Rapport de l'Inspection des installations classées

Visite d'inspection du 23/04/2025

FUCHS LUBRIFIANTS FRANCE

N° 1 : Prévention des pollutions dans le milieu naturel

Figure 2: identification regard vers lamellaire

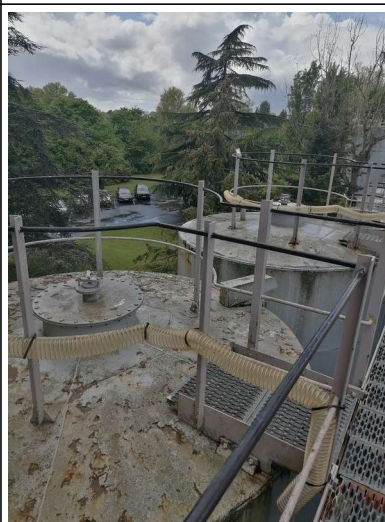
9) *Identification visuelle des regards* : l'exploitant a coloré en bleu les regards donnant sur l'émissaire d'eaux pluviales et en orange ceux donnant vers le séparateur lamellaire.

L'identification des regards a été constatée à plusieurs endroits du site par l'inspection (sur les zones extérieures mais également dans le hangar)
